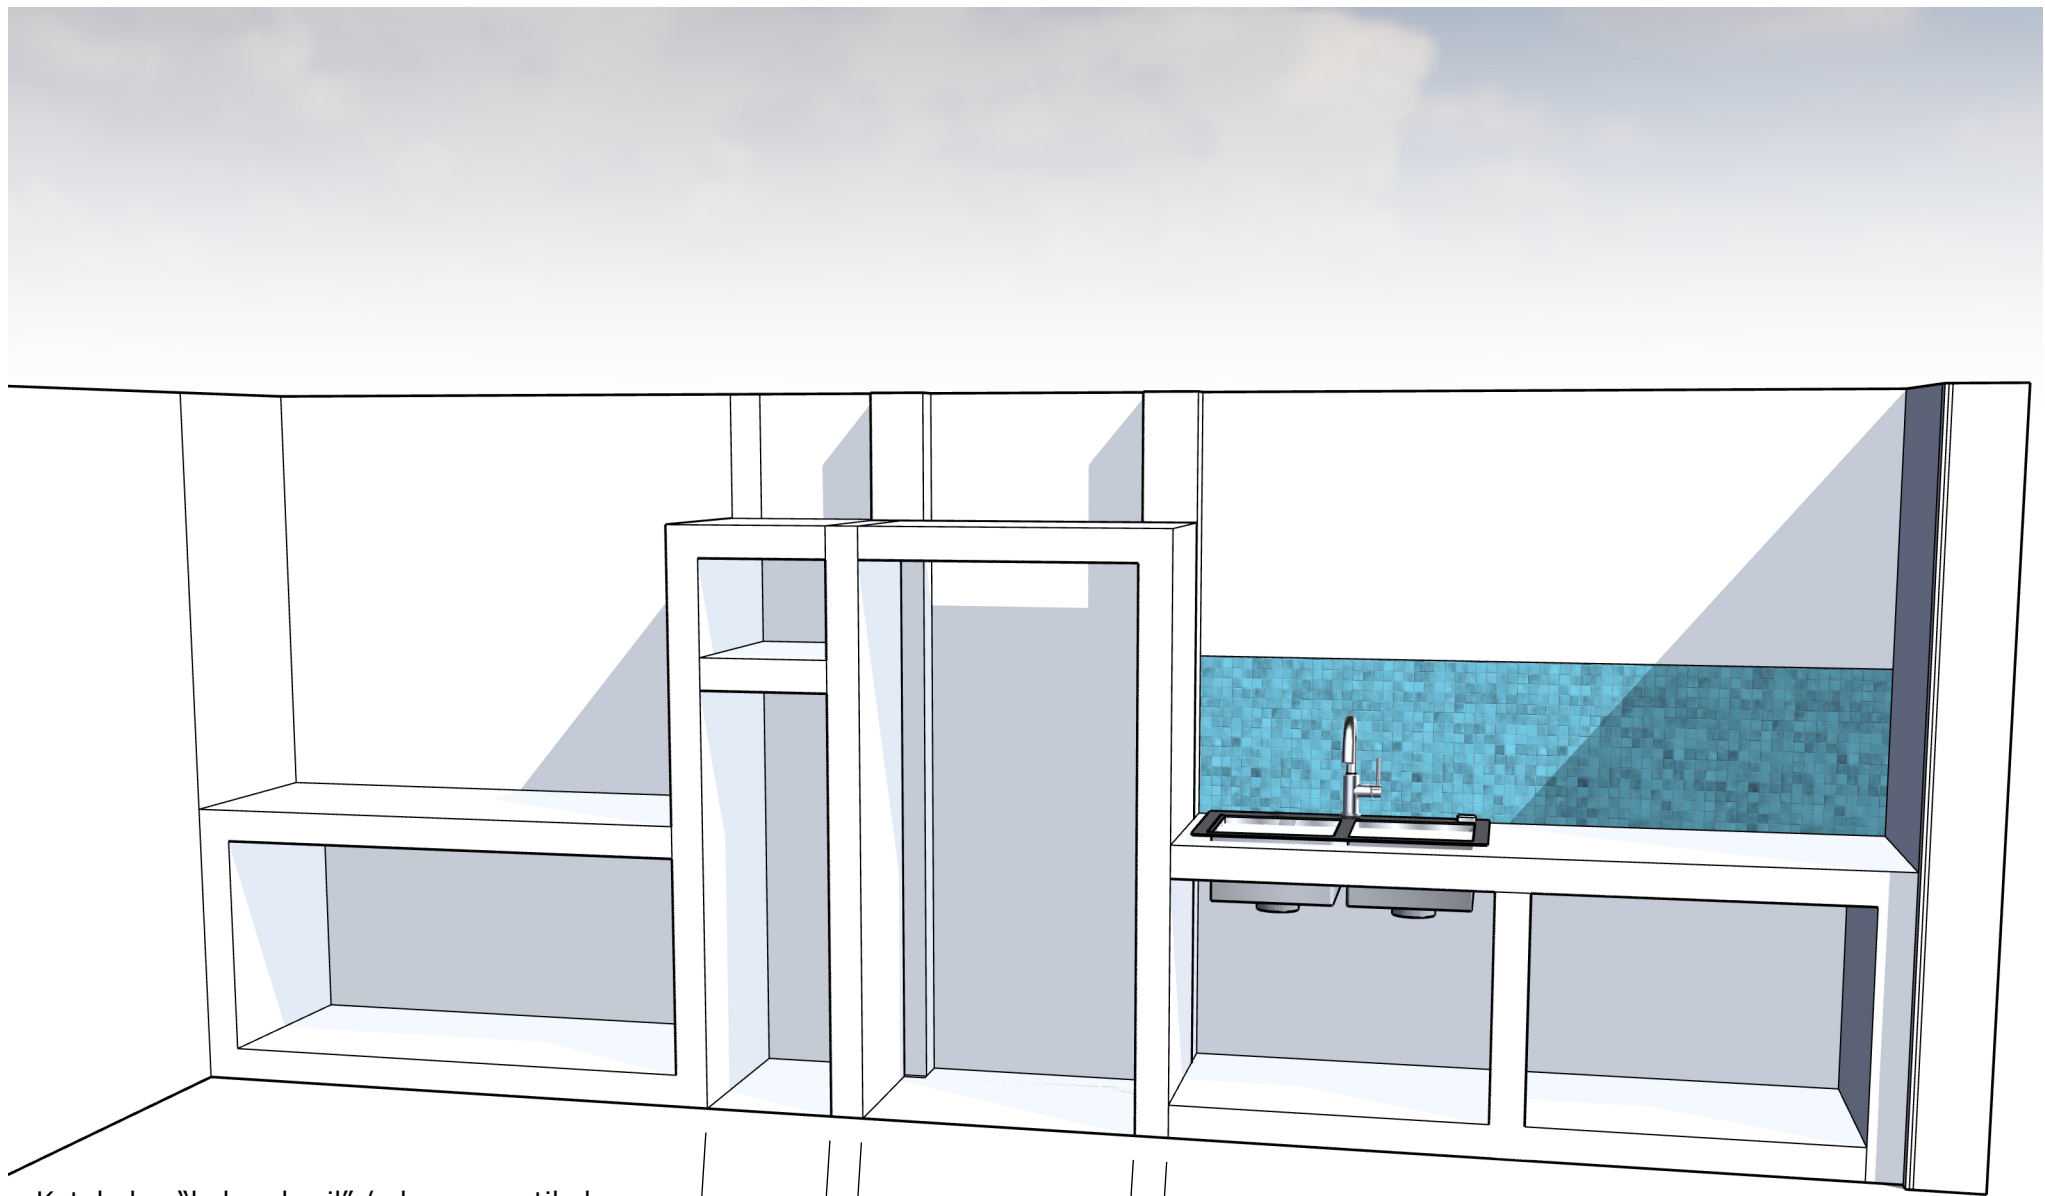
Ketebalan "kolom kecil" / elemen vertikal:
dibuat setipis mungkin sesuai kemampuan
tim Anda. Bisa 50 mm sebagai pilihan
yang kami preferensikan, atau 80-100
mm apabila tidak memungkinkan untuk
dihuat lebih tipis.
